Rapport de contrôle d'installations électriques à basse et à très basse tension

REF: 7212026/57884/D01:1

DATE DU CONTRÔLE 04/03/2026 (10:25 - 11:15) **AGENT VISITEUR** Benoît Carlier
ADRESSE DU CONTRÔLE Rue du Petit Bourgogne 1 - 4100 Seraing **TYPE DE CONTRÔLE** Visite de contrôle vente ancienne installation (8.4.2.)

Croquis de position élémentaire et descriptif sommaire des tableaux

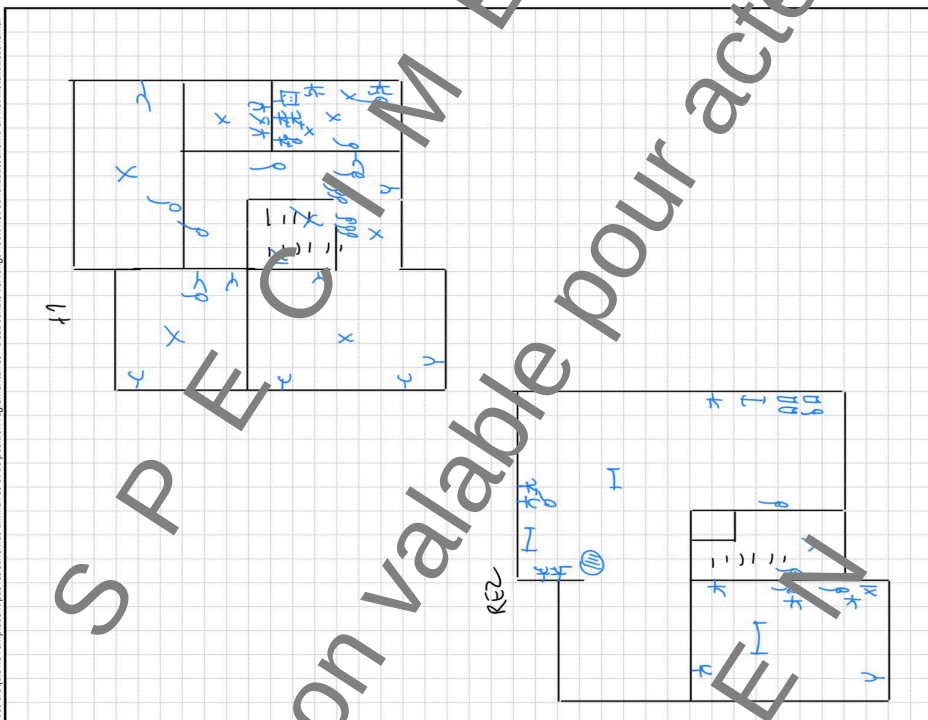
- La tension d'alimentation n'est pas indiquée clairement de manière apparente sur chaque tableau de répartition et de manœuvre. - 3.1.3.3.a
- La section de pontages dans le(s) tableau(x) électrique(s) n'est pas adaptée aux calibres de dispositifs de protection contre les surintensités. - 4.4.1.5.

- La section des conducteurs n'est pas adaptée au calibre des disjoncteurs et des fusibles. - 4.4.1.5.
- Le sectionneur de terre n'est pas aisément accessible. - 5.1.5.1.

- La correspondance entre les repérages sur le tableau et les schémas n'est pas réalisée correctement. - 3.1.2.;6.4.6.;6.5.7.;9.1.2.
- Des socles de prise de courant qui ne comportent pas de contact de terre ne sont pas protégés par un dispositif de protection à courant différentiel résiduel à haute ou très haute sensibilité - 4.2.4.3.b

- Des conducteurs du type VOB ne sont pas placés sous conduit et/ou comme il se doit. - 5.2.9.
- Les tableaux de répartition ne sont pas accessibles ou démontables. - 5.3.5.1.

- Les bases ou fusibles/disjoncteurs à broches ne sont pas équipées d'éléments de calibrage. - 5.3.5.5.
- La résistance de dispersion de la prise de terre n'a pas pu être mesurée car le sectionneur de terre n'était pas accessible, était cassé ou absent ou n'a pas pu être ouvert (écroux oxydés ou autre). - 5.4.3.1.;5.1.5.
